第3回

吹田市自転車利用環境整備計画 策定会議説明資料

大阪府自転車通行空間法定外表示 実施要領（平成25年4月）

大阪府自転車通行空間法定外表示 実施要領 改定版（平成29年3月）

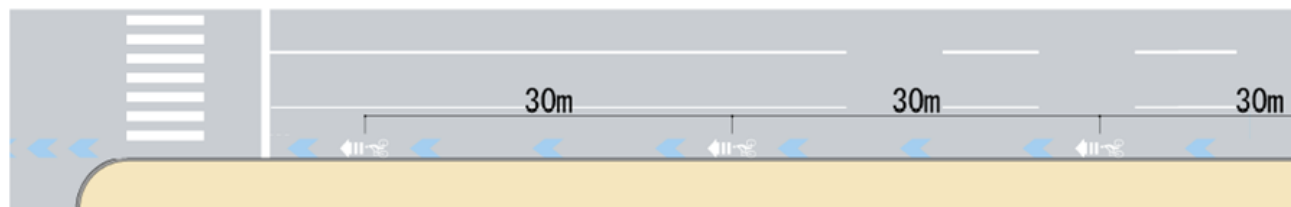
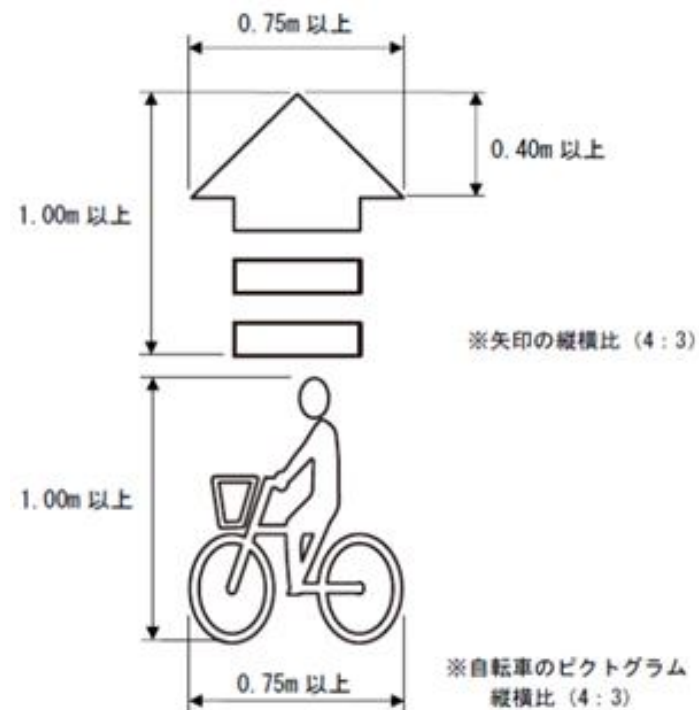
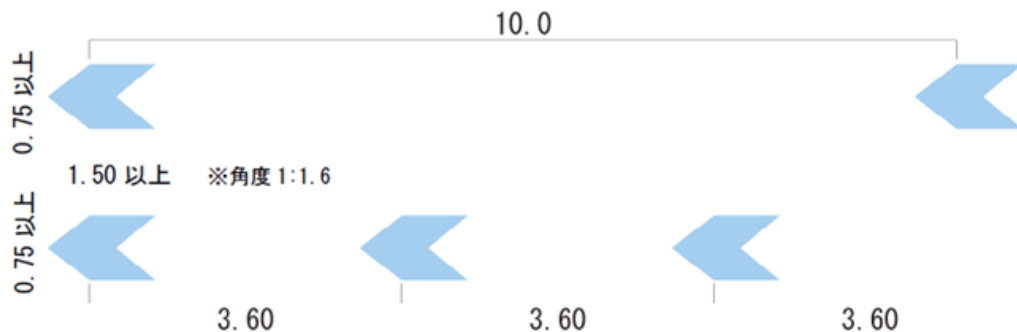
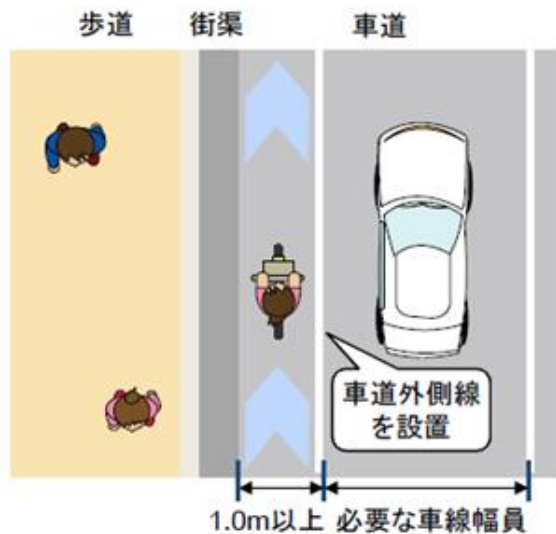
- 単路部の矢羽根設置間隔 4m → 10m
- 交差点部の矢羽根設置間隔 2m → 3.6m
- 自転車マーク・矢印の向きと形状の変更、設置間隔30m

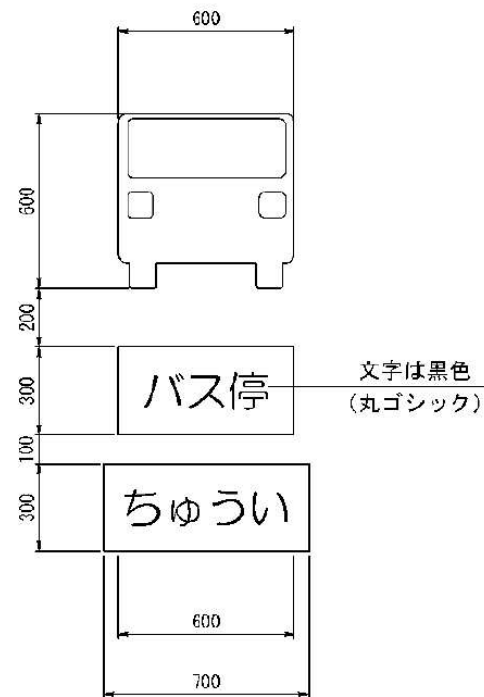
○歩道のある道路の車道混在において、自転車通行空間の幅員が、必要な車線幅員を確保した上で、街渠を除き1.0m以上確保できる場合は、車道外側線を設置

○バス停部に注意喚起の路面表示を設置
